# 中山運動中心旁平面停車場車位調整示意圖

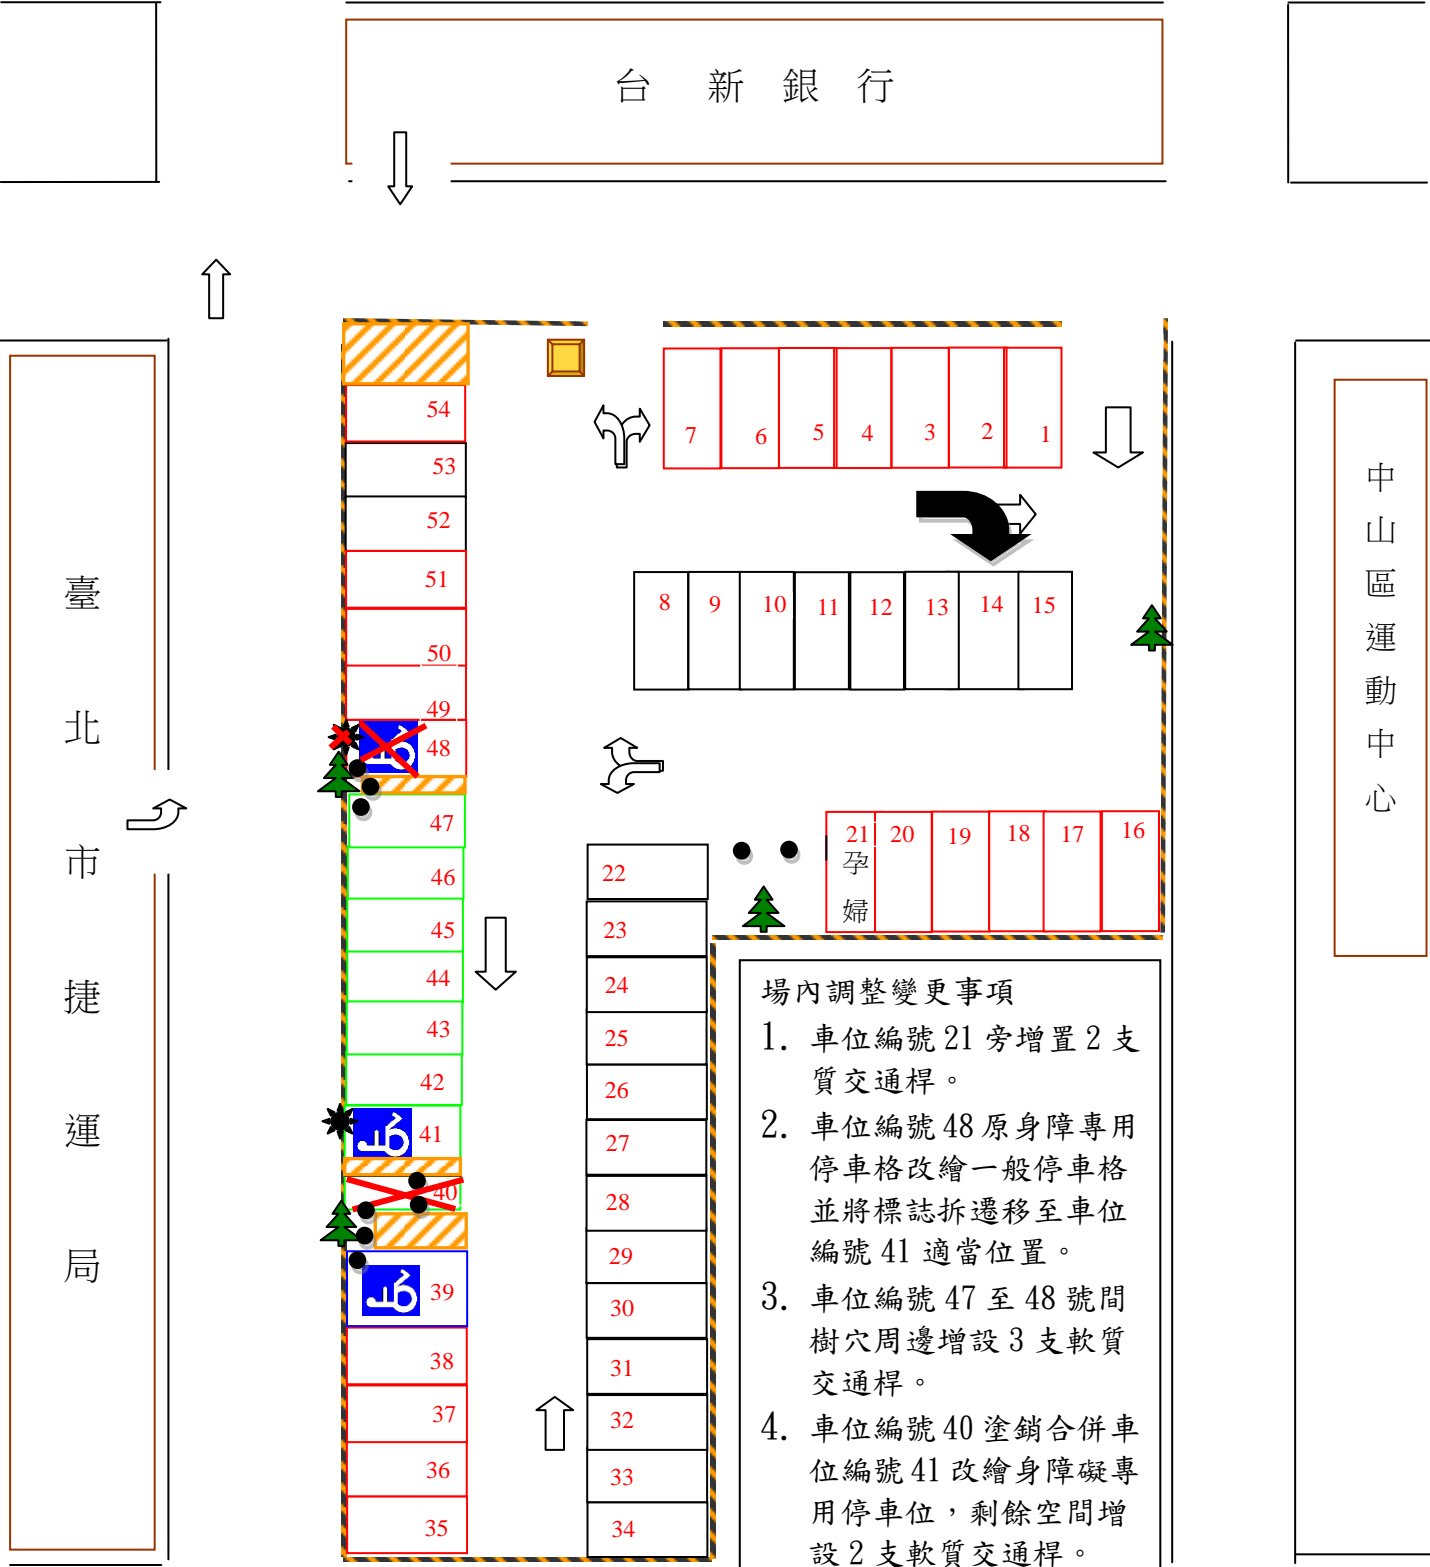
- 場內調整變更事項**
1. 車位編號 21 旁增置 2 支質交通桿。
  2. 車位編號 48 原身障專用停車格改繪一般停車格並將標誌拆遷移至車位編號 41 適當位置。
  3. 車位編號 47 至 48 號間樹穴周邊增設 3 支軟質交通桿。
  4. 車位編號 40 塗銷合併車位編號 41 改繪身障礙專用停車位，剩餘空間增設 2 支軟質交通桿。
  5. 車位編號原 40 格位與 39 間樹穴增設 3 支軟質交通桿。
  6. 車位編號 1 至 4 號前原直行指向線改繪右轉指向線。
